INTEGRAZIONI NOTA PROT. N. PG/2019/329797	NOVEMBRE 2020
PROGETTO DEFINITIVO

## PORTO TURISTICO DI CAPO SAN DONATO RISTRUTTURAZIONE MORFOLOGICA DELLA TESTATA DEL MOLO SOPRAFLUTTO

**INTEGRAZIONI NOTA PROT. N. PG/2019/329797**

Oggetto: **(ID VIP 4882) Porto Turistico  
Capo San Donato nel Comune  
di Finale Ligure** –  
Ristrutturazione morfologica della  
testata del molo sopraflutto.  
Procedimento di Verifica di  
Assoggettabilità a VIA

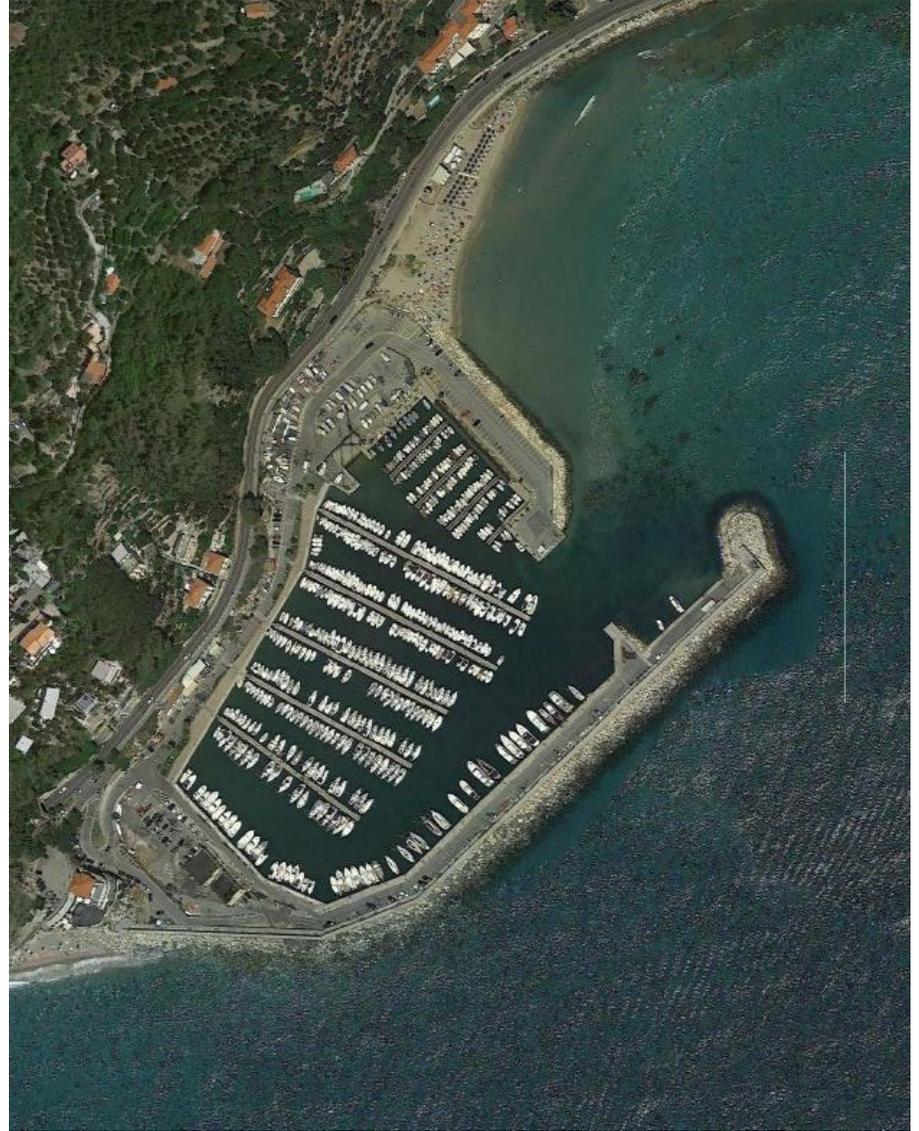
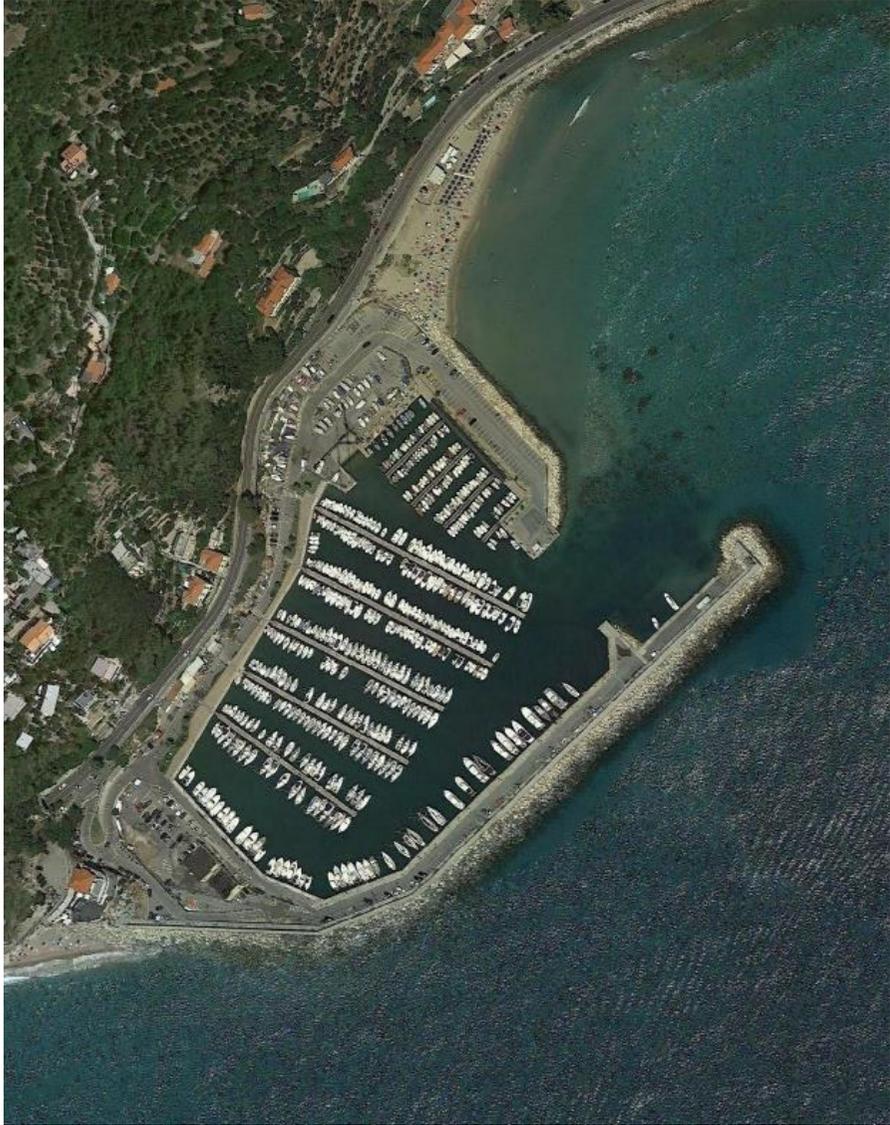
- il progetto non presenta alcuna valutazione circa la possibile influenza del prolungamento del molo sopraflutto sulla spiaggia posizionata a levante, anche in relazione ai fenomeni di insabbiamento dell'imboccatura portuale, peraltro già manifesti; è necessario pertanto approfondire tale tematica;

L'intervento riguarda esclusivamente la realizzazione di un ringrosso della testata del molo foraneo, secondo il seguente disegno:

Le dimensioni principali dell'opera prevista sono:

- asse mediano a quota berma 13,60 ml
- larghezza berma 20,00 ml
- quota berma 2,00 ml sul l.m.m.
- pendenza scarpate
  - o da quota berma a l.m.m. 3/1
  - o da l.m.m. a fondale 3/2
- nucleo (in parte appoggiato sull'opera preesistente) 50% scagliame 50% massi di 1<sup>a</sup> categoria
- mantellata massi di 4<sup>a</sup> categoria

**Fig. 5.5 – Layout del porto nell'ipotesi di progetto 2 – Fase 2**

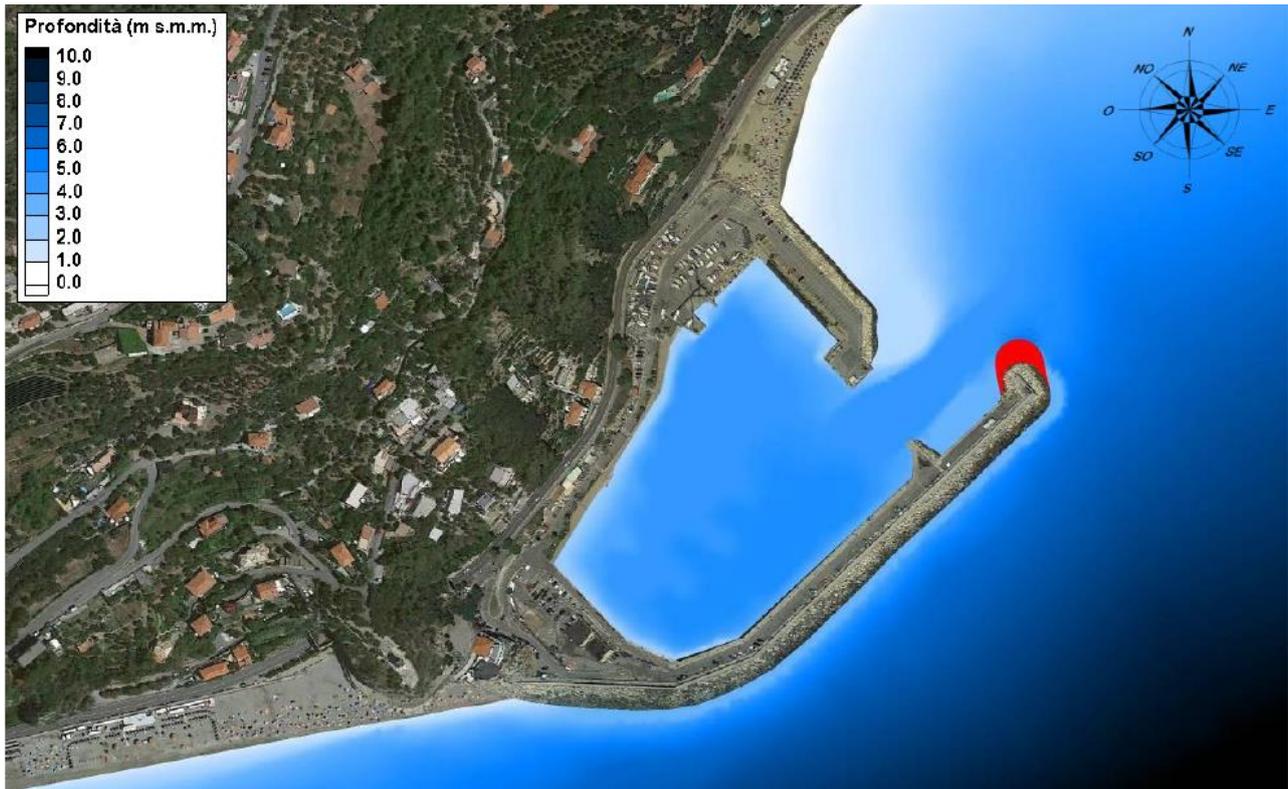
Riteniamo necessario esplicitare i risultati anche in termini di altezza d'onda residua all'interno dello specchio acqueo, in forma tabellare, in modo da confrontare i valori ottenuti con quelli limite ritenuti ammissibili dalle "Raccomandazioni tecniche per la progettazione dei porti turistici" (AIPCN 2002). I risultati dovranno essere forniti sia per la soluzione progettuale in esame, sia per le altre configurazioni ipotizzate.

- Questa configurazione progettuale costituisce la fase successiva della configurazione di progetto 2 e prevede l'ipotesi di intervenire sulle banchine interne al porto per renderle parzialmente antiriflettenti. In particolare si prevede di intervenire sui tratti maggiormente interessati dal fenomeno di riflessione diretta del fronte d'onda in grado di penetrare attraverso l'imboccatura portuale, ovvero il lato Sud-Ovest e un tratto del lato Nord-Ovest del bacino. La definizione degli interventi da eseguire per la Fase 2 richiede una verifica delle condizioni delle banchine esistenti e l'individuazione delle più idonee modifiche finalizzate a ridurre la riflessione. Considerate le caratteristiche delle banchine e le possibili tipologie di interventi realizzabili, si prevede comunque che il beneficio ottenuto in termini di riduzione della riflessione risulti limitato.

Risulta che l'altezza d'onda all'interno del bacino per mareggiate con tempo di ritorno pari a 50 anni, per il settore ritenuto più critico (ESE), risulterà essere inferiore a 50 cm già solo con la realizzazione della ristrutturazione morfologica della bocca portuale (Ipotesi 2 - Stralcio).
